**Wojewódzki Szpital Zespolony w Kielcach**

*Dotyczy postępowania o udzielenia zamówienia publicznego prowadzonego w trybie podstawowym na podstawie art. 275 pkt 1 ustawy z dnia 11 września 2019r. Prawo zamówień publicznych (tekst jednolity: Dz. U. z 2024, poz. 1320). Przedmiotem zamówienia jest „Wykonanie prac budowlano-montażowych w formule „zaprojektuj i wybuduj” w celu wykonania zadania inwestycyjnego pn. „Rozbudowa istniejącego układu rezerwowego wody o dodatkowy zbiornik o objętości 100 m<sup>3</sup> wraz z wykonaniem niezbędnych instalacji i robót budowlanych na potrzeby Wojewódzkiego Szpitala Zespolonego w Kielcach”.*

### ODPOWIEDZI NA PYTANIA + ZMIANA TERMINÓW

**Załączenie:** Tabliczka znamionowa z istniejącego zestawu

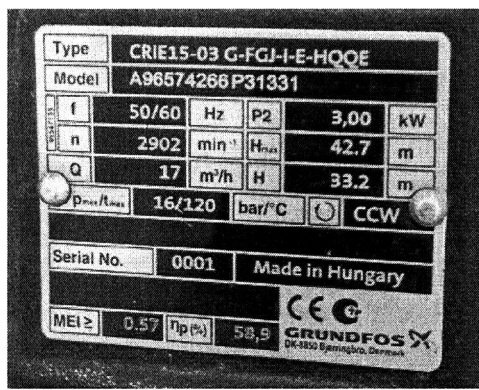
Proszę o podanie parametrów na jakie należy dobrać zestaw hydroforowy. Oczekiwane: wydajność – Q i wysokość podnoszenia – H.

Proszę o podanie w jakiej zabudowie ma być zestaw hydroforowy. Czy należy go zabudować w kontenerze, zbiorniku podziemnym, czy ma być zamontowany w jakimś istniejącym budynku?

**Odpowiedź:** Zamawiający informuje, że zgodnie z OPZ dopuszcza montaż zestawu hydroforowego w istniejącej hydroforni. Parametry zestawu hydroforowego winny wynikać z obliczeń wykonanych w dokumentacji projektowej, która jest po stronie Wykonawcy. Zamawiający przedstawia tabliczkę znamionową z istniejącego zestawu, w załączeniu. Zamawiający dopuszcza innego producenta, zestaw o parametrach nie mniejszych niż wskazane w załączniku.
